A circulação na cidade de Bragança

Situações irregulares

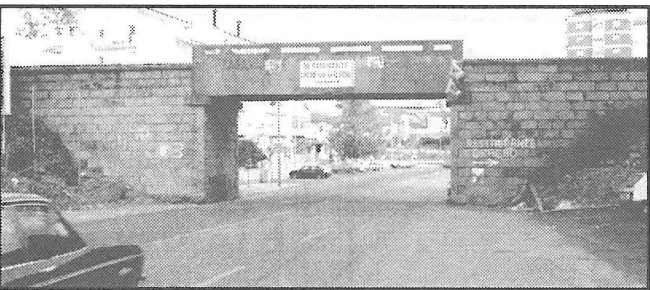
2 - As soluções de semaforização que foram aparecendo nos últimos anos não foram, em geral, objecto de estudo adequado que colocasse em questão as precedentes geometria e forma de funcionamento dos cruzamentos o que levou a soluções de certa forma postizas, sem a devida optimização. Para a generalidade dos casos teria comentários a fazer. Limito-me, no entanto, a referir o caso, no entroncamento da av. Sá Carneiro com a travessa da Sé Nova.

Nada justifica a existência, aqui, de uma passeadeira de peões, fora do local adequado que seria onde se colocou a segunda coluna, mais chegado ao entroncamento. Ficou, assim, uma solução mais complexa com a consequente duplicação de colunas de semáforos.

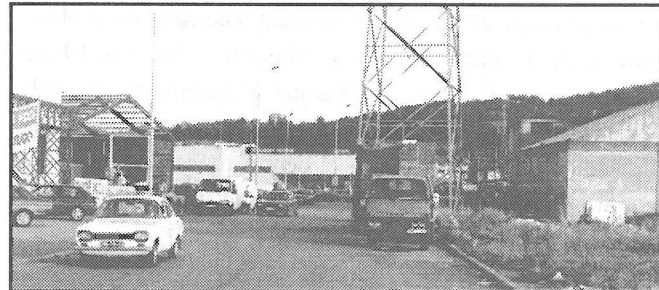
4 - É, naturalmente, do senso-comum que este antigo viaduto do caminho-de-ferro vem representando um obstáculo, ou estrangulamento, à circulação automóvel.

Parece-me, contudo, que tal não é verdade pois apenas se fica com essa percepção em virtude da actual definição do arruamento que se encontra com as bandas laterais interrompidas pelo mesmo. Ora, julgo que este elemento não traz qualquer constrangimento à capacidade da artéria, sendo suficientes as duas vias centrais, podendo até ser encarado positivamente como meio dissuasor dos excessos de velocidade. A prová-lo, está a ausência de acidentes que decorressem da sua interposição com a faixa de rodagem. É que funciona como que uma porta de entrada na cidade, de visibilidade atempada, indiciando a

necessidade de maiores cuidados. O que se mostra necessário, no entanto, é a eliminação da ambiguidade presente na definição das vias, por meio da execução de passeios laterais, demarcando-se claramente a faixa de rodagem, com uma via em cada sentido, eventualmente conjugada com a demarcação de uma passeadeira para peões. É, com efeito, óbvia a perigosidade da situação actual para quem se desloca a pé dada a inexistência de passeios.

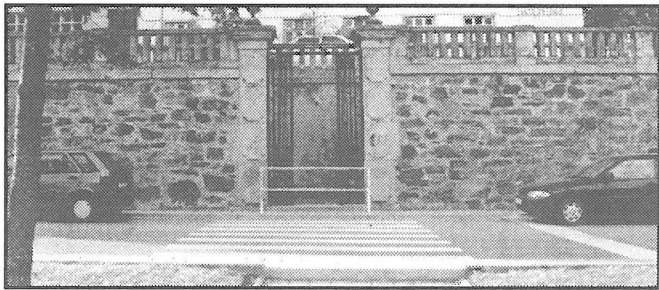
6 - A ambiguidade na definição natural dos percursos principais também é uma constante nesta cidade.

Esta zona de transição da R. Emídio Navarro para a Av. do Sabor, situada em frente ao Paço Episcopal, apresenta uma grande irregularidade geométrica, quer ao nível da razante que deveria sofrer correcção, assim como em planta se verificam indefinições na delimitação da faixa de rodagem. Também é notória uma desagradável descontinuidade no acabamento do pavimento o que realça a ambiguidade do percurso. Haverá, assim, que corrigir o alinhamento do muro de separação entre ruas para, facilmente, se proceder às correcções referidas.
